Číslo revize: HEL - 36/2021/P

ZPRÁVA O PRAVIDELNÉ REVIZI HROMOSVODNÍ OCHRANY

Revidovaný objekt: SO 05 - SPORTOVNÍ HALA

schema hromosvodní ochrany

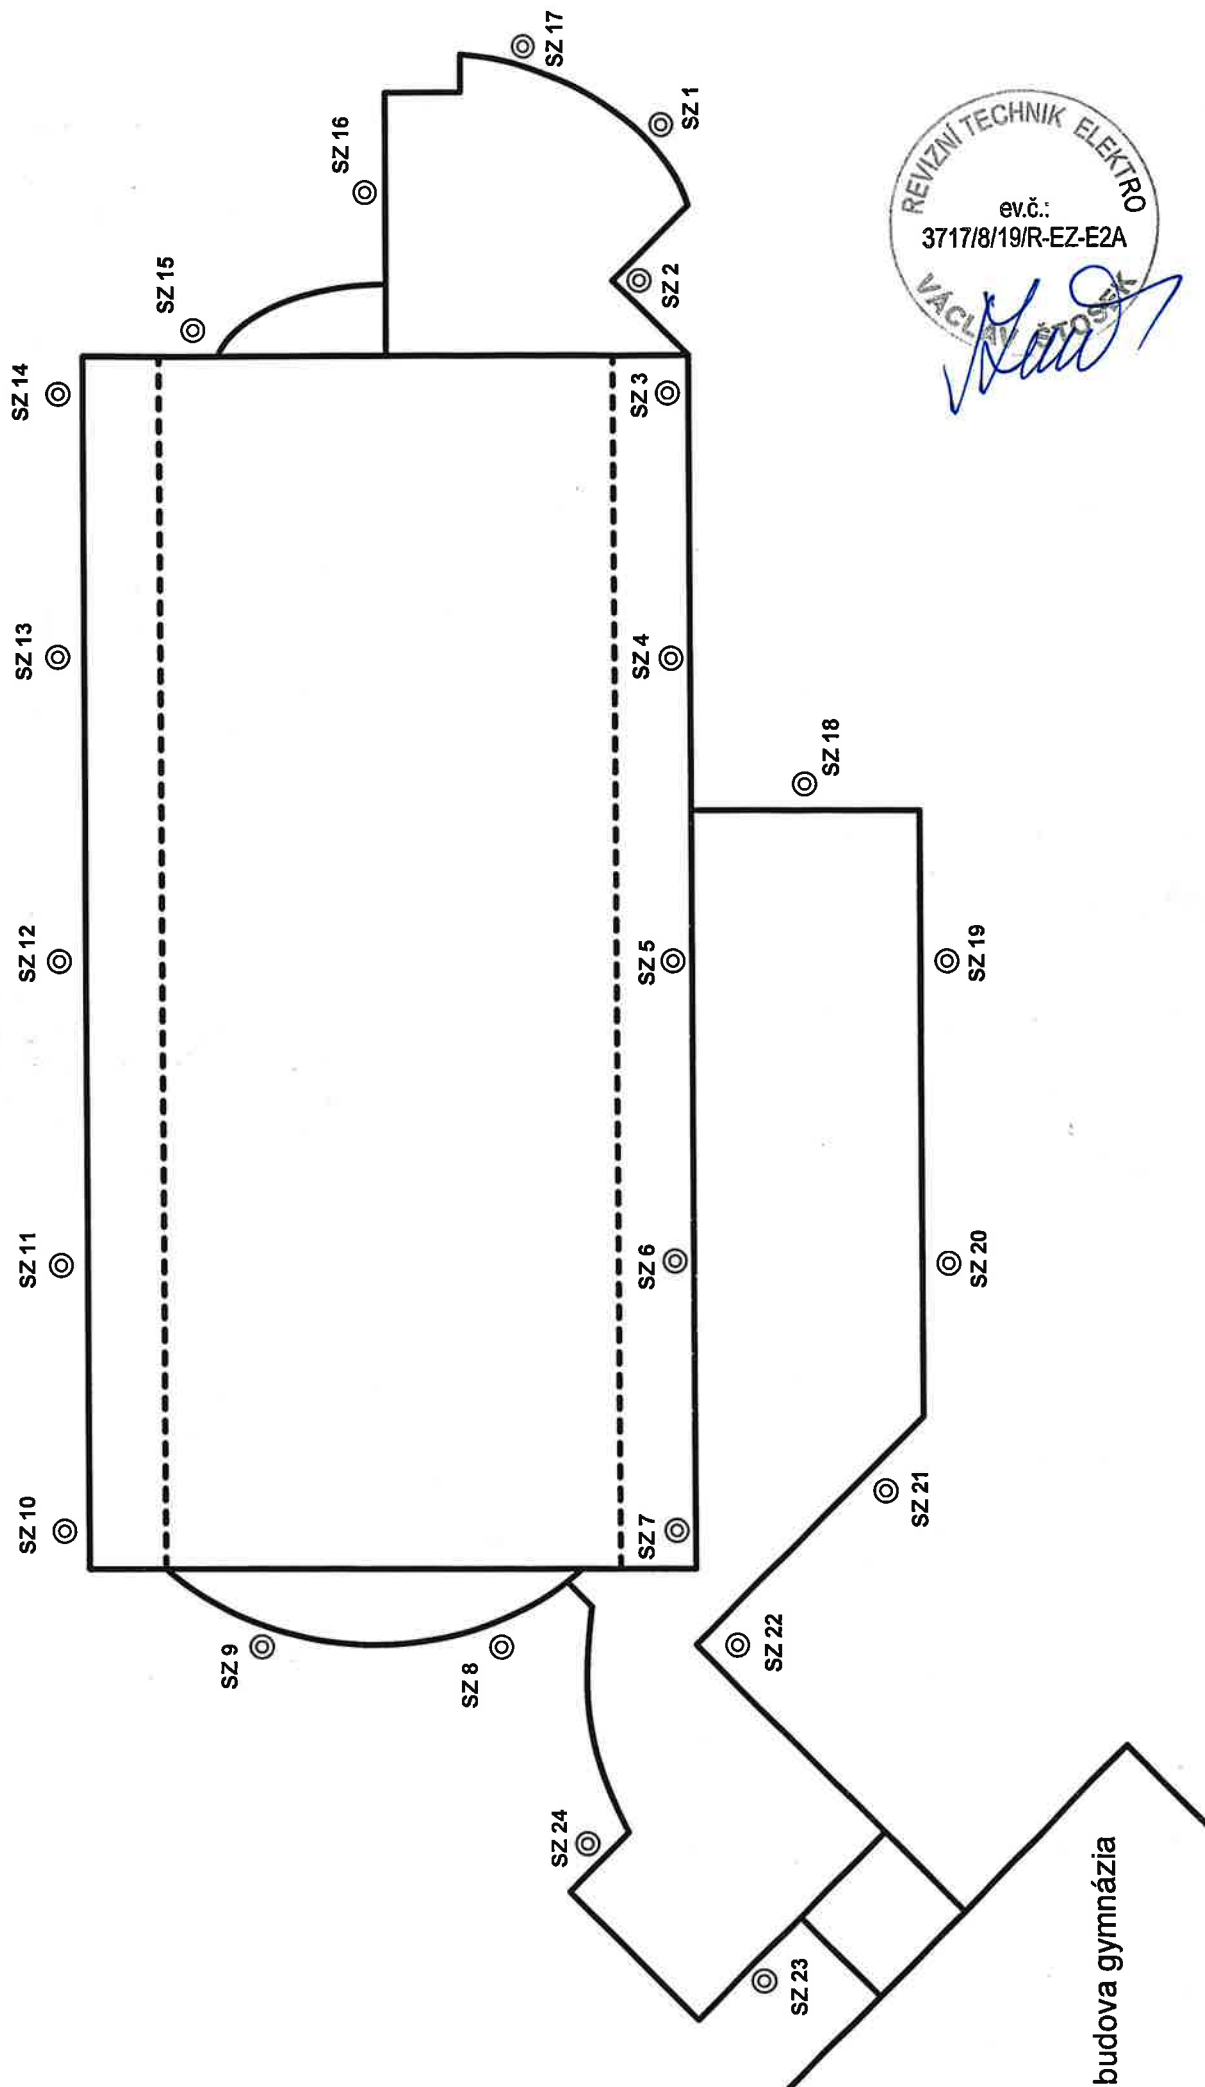
ZJIŠTĚNÉ ZÁVADY			
č.	popis závady, rozpor s ČSN, návrh na odstranění	znak term	odstranění provedl
1.	<u>Nesystematické označení svodů, doporučuji přečíslovat dle přílohy č.1.</u> ČSN EN 62305-3, čl.5.2, tab. 2 ČSN EN 62305-3, čl.5.3.6		
2.	<u>Jímací soustava na střeše je pokácená, rozházená a dotýká se na mnoha místech opláštění střechy. Chybí některé podpěry, jsou pokácené i poškozené. Doporučuji opravu jímací soustavy na střeše.</u> Pravidelné revize jsou základními podmínkami pro spolehlivou údržbu LPS. Majitel nemovitosti musí být informován o všech zjištěných závadách a ty musí být bezodkladně odstraněny. <u>ČSN EN 62305-3, čl.7.4</u> Jímací soustava a svody musí být uchyceny tak pevně, aby elektrodynamickými nebo náhodnými mechanickými silami (např. kýváním, sesuvem sněhu, teplotní roztažností apod.) nedošlo ke zlomení nebo uvolnění vodičů. <u>ČSN EN 62305-3, čl.5.5.2</u>
